Sitzungsvorlage
Gemeinderat

zu TOP 8 öffentlich (Presse: ja)	Amt Bauamt
zu TOP nichtöffentlich	Aktenzeichen: 562.11
Sitzung am: 10.03.2020	Datum: 28.02.2020
Neubau eines Kunstrasenplatzes in Hilzingen, Beschlussfassung über zusätzliche Ausstattungselemente a) Erweiterung der Zaunanlage / Einfriedung b) Einbau einer Befeuchtungsanlage c) Beschaffung von Kleinfeldtoren

Gemeinde Hilzingen, Neubau Kunstrasenspielfeld

Aktueller Stand im Projektablauf, noch offene Punkte

Kosten Befeuchtungsanlage Skizze 1

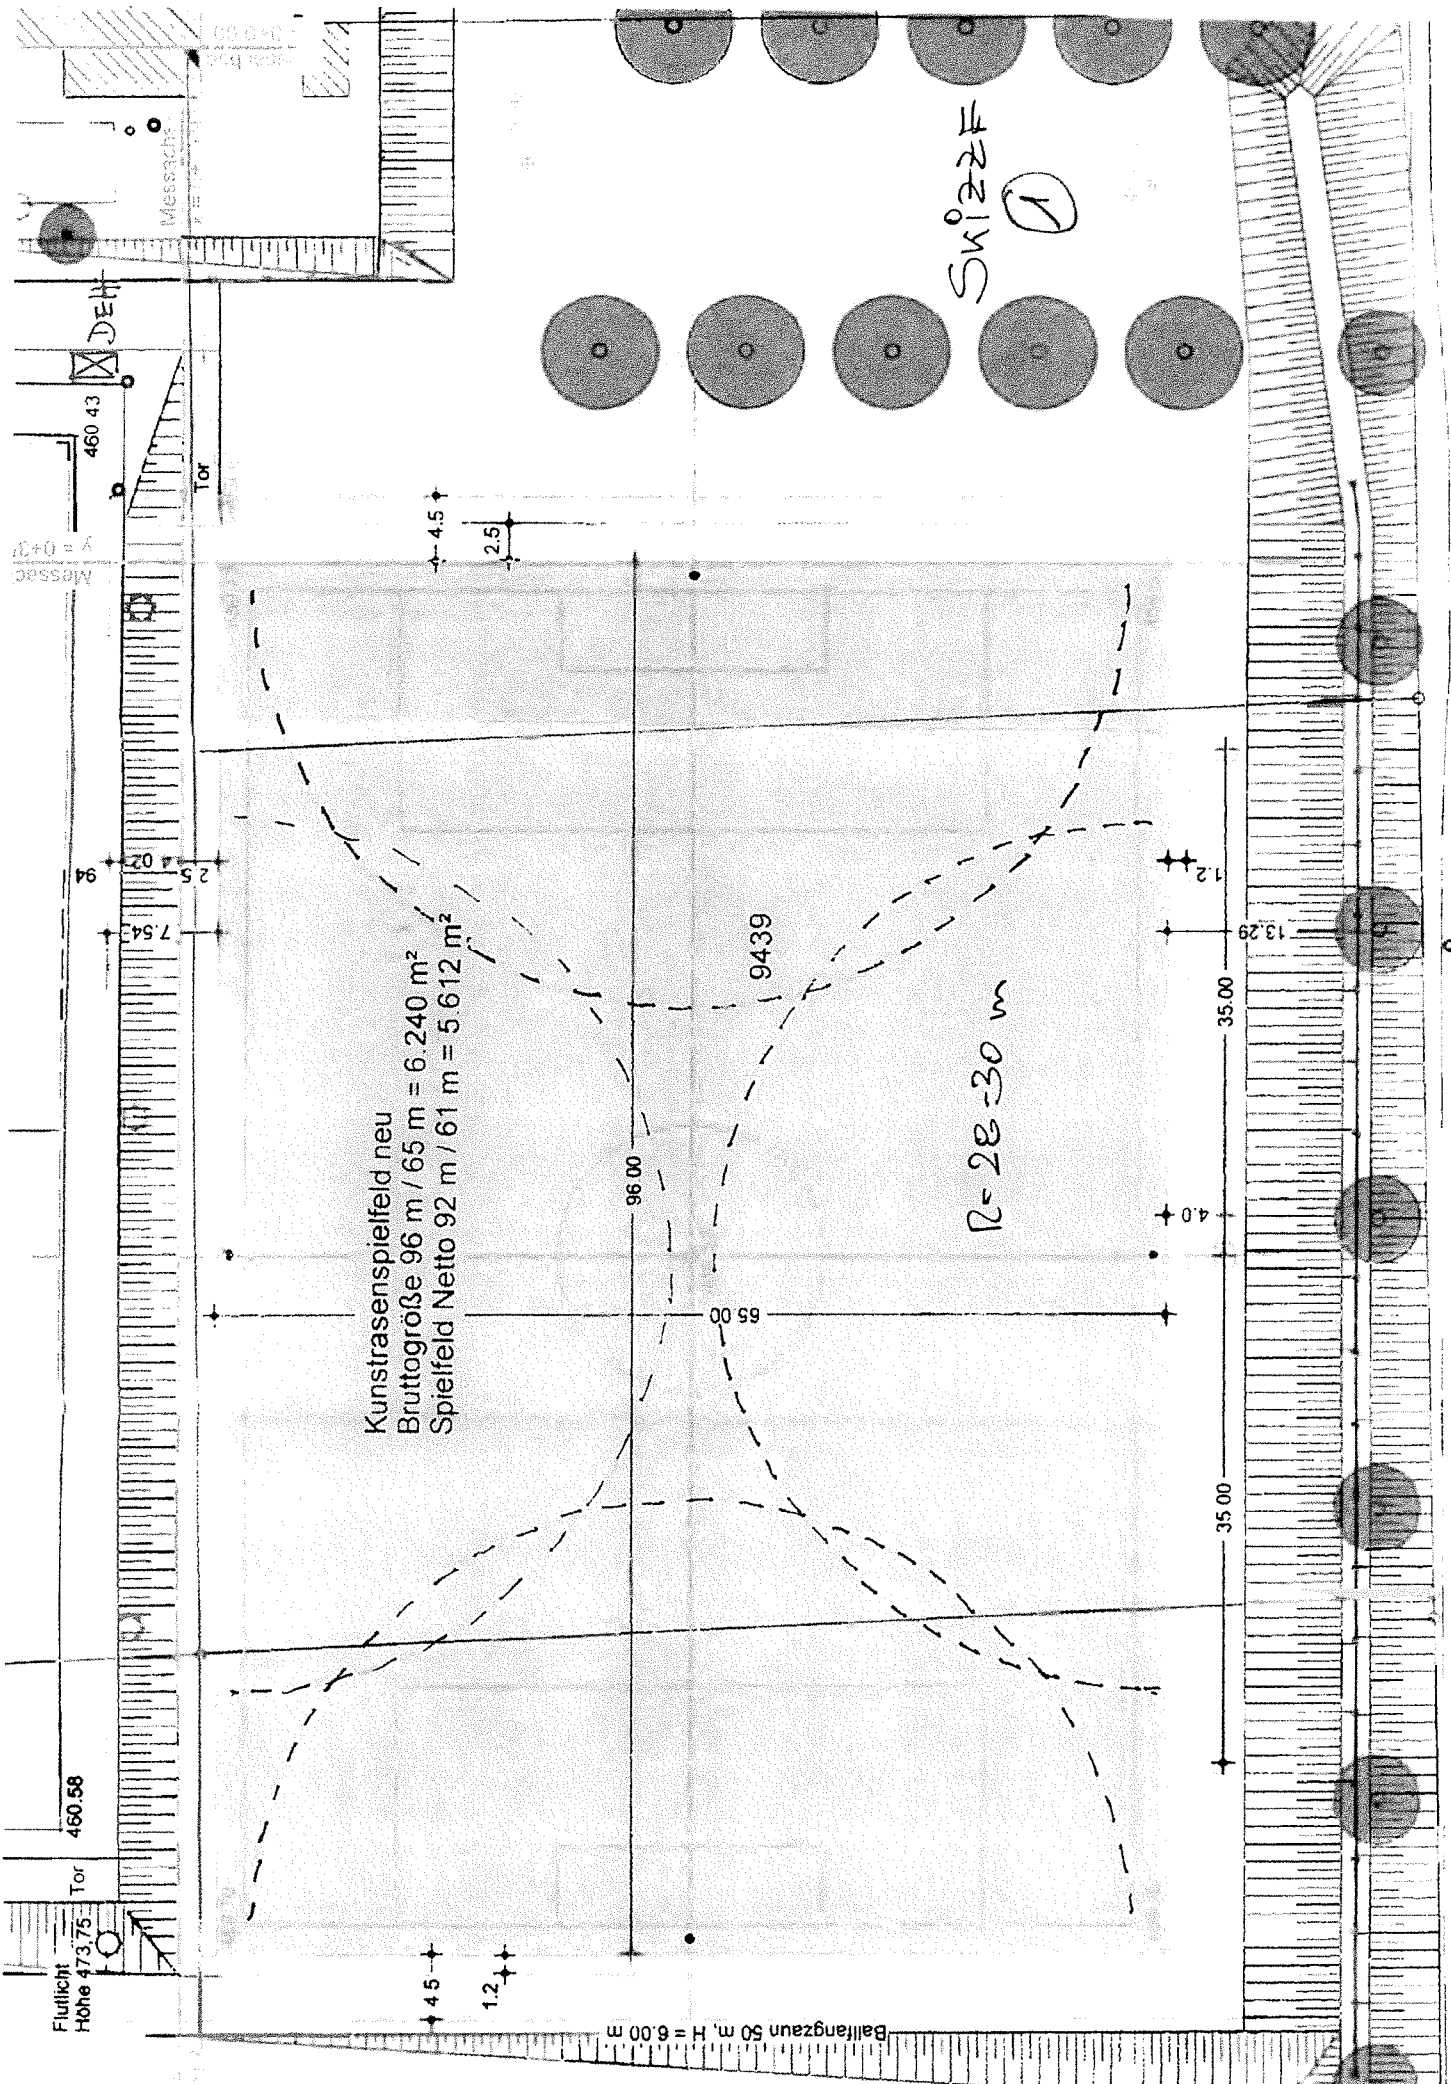
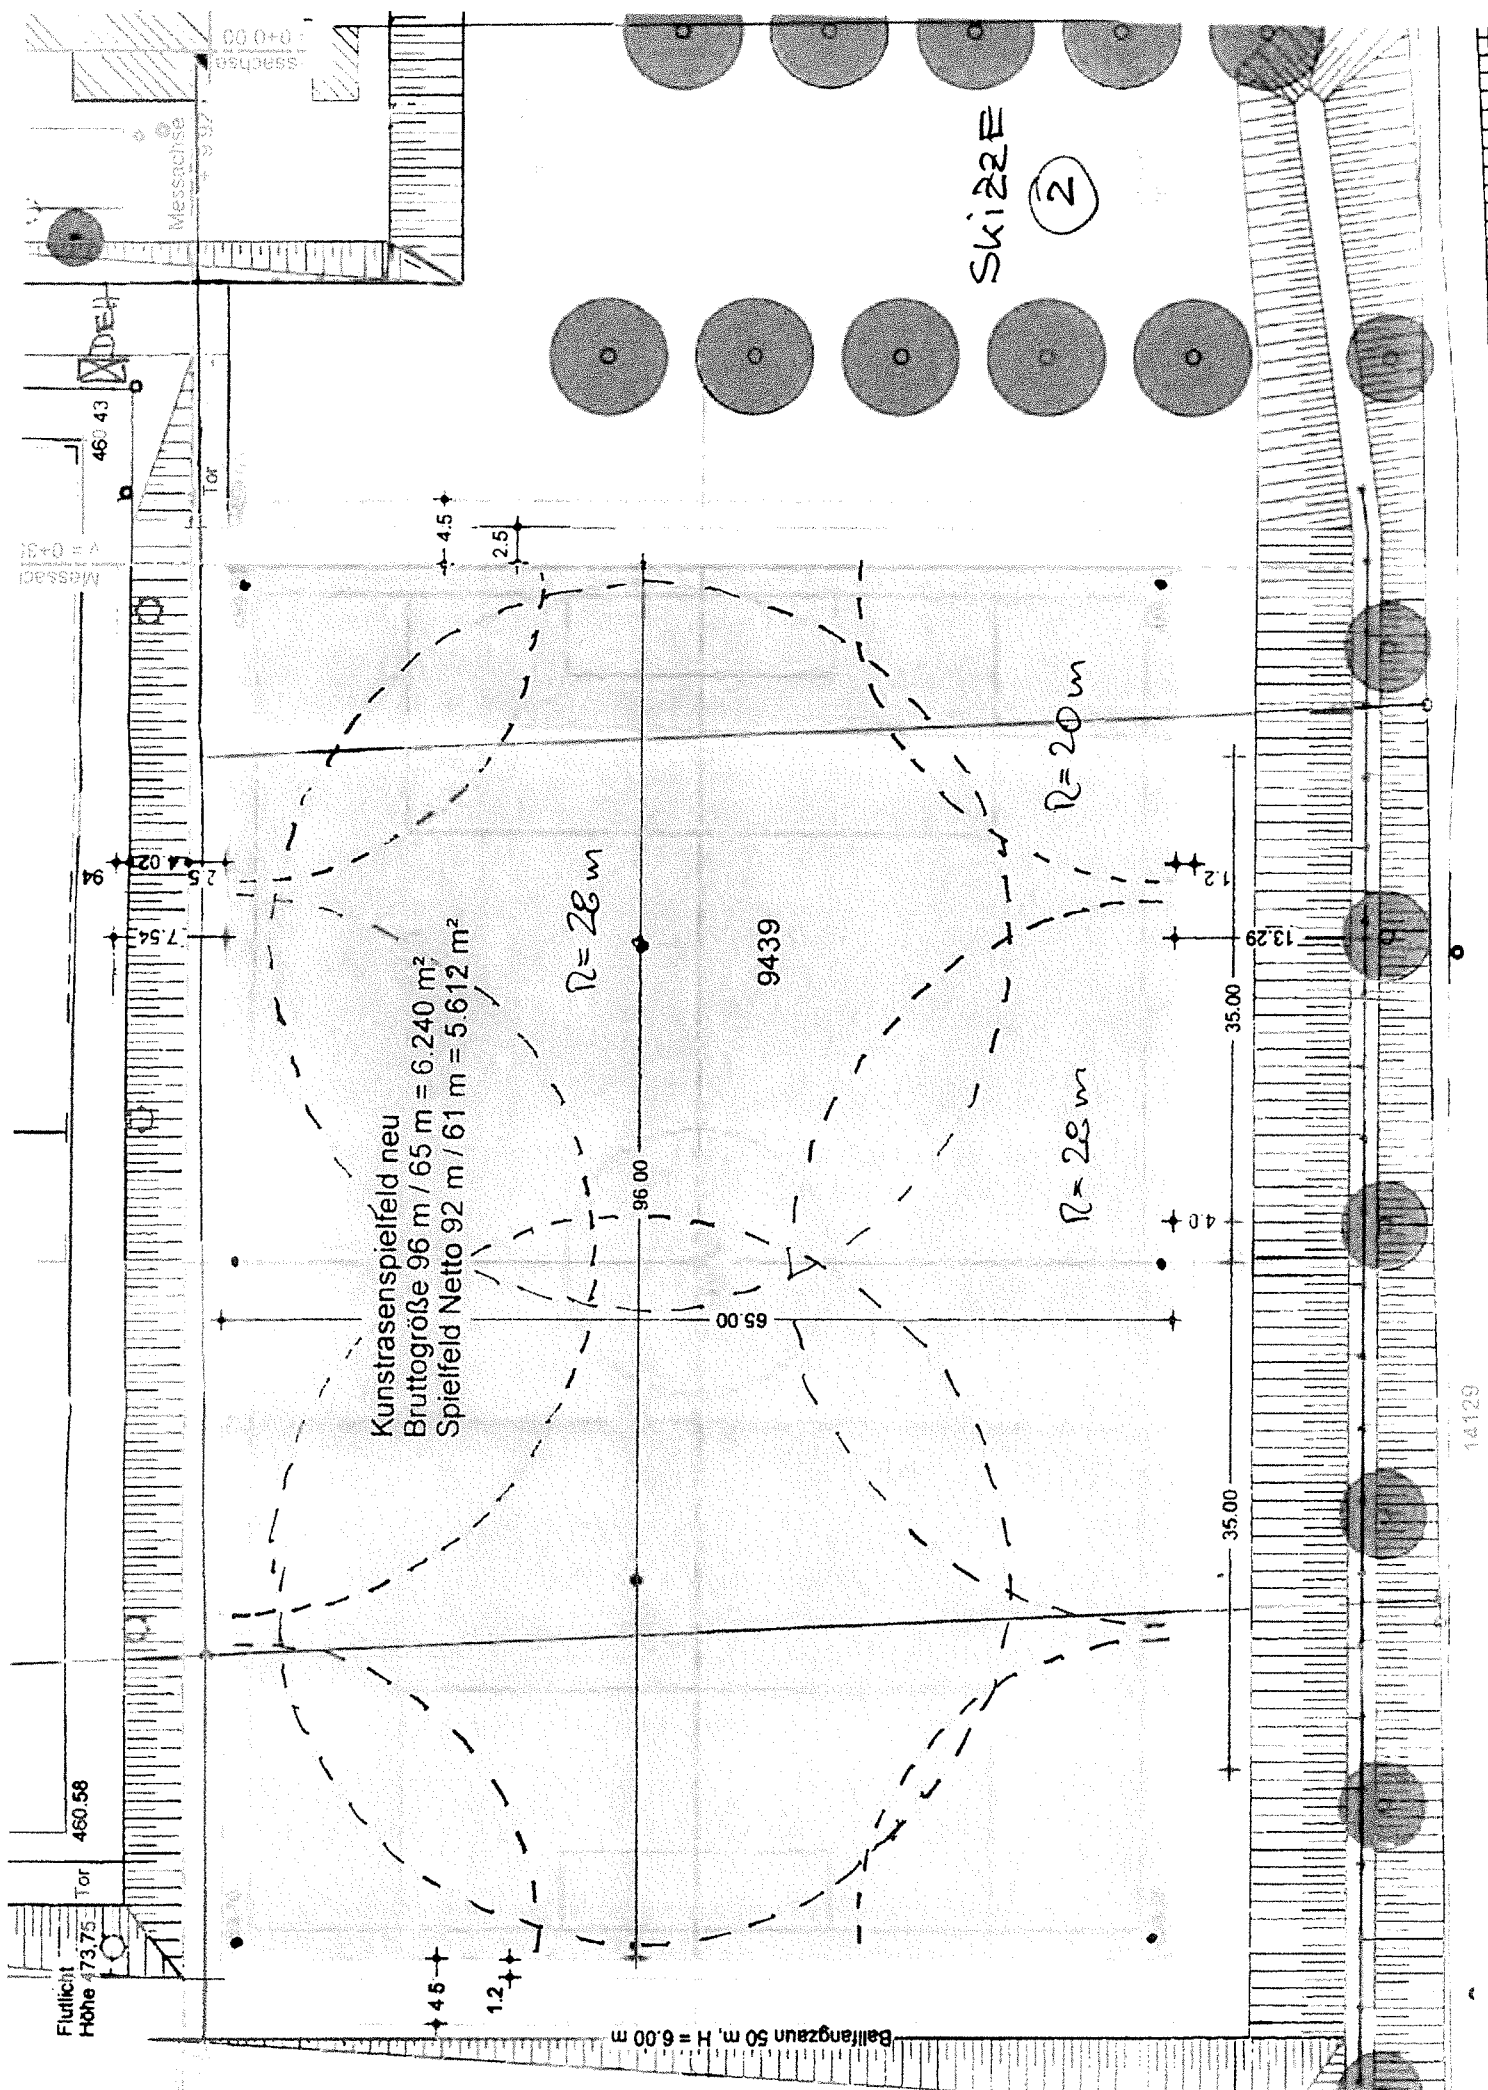
- 8b) **Befeuchtungsanlage:** Die Norm (DIN 18035-7) empfiehlt, bei Kunststoffrasenflächen eine Befeuchtung (Beregnung) zur Kühlung der Fläche vorzusehen. Bei hohen Tagestemperaturen kann sich ein Kunststoffrasen auf bis zu 50° aufheizen. Die Vorplanung hatte eine Befeuchtungsanlage vorgesehen, die jedoch aus Kostengründen gestrichen wurde, da man seitens des Vereins keine zwingende Notwendigkeit gesehen hat. Der Unterzeichner hat seinerzeit empfohlen, wenigstens die Ringleitung zu verlegen mit der Option, später ggf. Regner nachrüsten zu können. Der Gemeinderat war dieser Empfehlung gefolgt. Aktuell ist man seitens des Bauamtes und der Planer der Meinung dies nochmals zu überdenken. Für eine komplette Installation sprechen die letzten heißen Sommer sowie die Vermeidung eher hoher Kosten einer Nachrüstung, bei der u.a. fertige Flächen wieder aufgebrochen werden müssen. Für diesen Fall entstehen zusätzlich zu der bereits vergebenen Ringleitung Kosten für 4 Halbkreisregner mit großer Wurfweite (30 m), die dafür erforderliche Druckerhöhungsanlage, die Steuerung für automatischen Betrieb, den Anschluss an die Wasserversorgung und die erforderlichen Elektroinstallationsarbeiten in Höhe von **33.000,00 €.** Damit ergibt sich zusätzlich folgende Option in die Zukunft: Mit der Druckerhöhungsanlage können auch künftige Beregnungsanlagen am Naturrasenplatz (Bestand) und im Stadion betrieben werden. Die Kosten für eine Druckerhöhungsanlage (15.000,00 €) fallen bei einer Nachrüstung in beiden Fällen nicht mehr an. Dies wird von den Beteiligten ebenfalls als sinnvoll erachtet.

OZ	Leistung	Menge	Einheit	Einheits- preis	Gesamt- preis netto	Mwst 19 %	Gesamt- preis brutto
	Zusammenstellung						
	aus 9.1 Herstellen Zuleitung zur DEH				5.525,00	1.049,75	6.574,75
	aus 9.2 DEH / Druckerhöhungsanlage				12.337,50	2.344,13	14.681,63
	aus 9.3 Erarbeiten Beregnungsanlage				1.300,00	247,00	1.547,00
	aus 9.4 Rohre, Regner, Zubehör				4.825,00	916,75	5.741,75
	aus 9.5 Steuerung				3.773,75	717,01	4.490,76
	Summe Beregnungsanlage Version Skizze 1				27.761,25	5.274,64	33.035,89
	Summe Beregnungsanlage Version Skizze 2				32.173,75	6.113,01	38.286,76
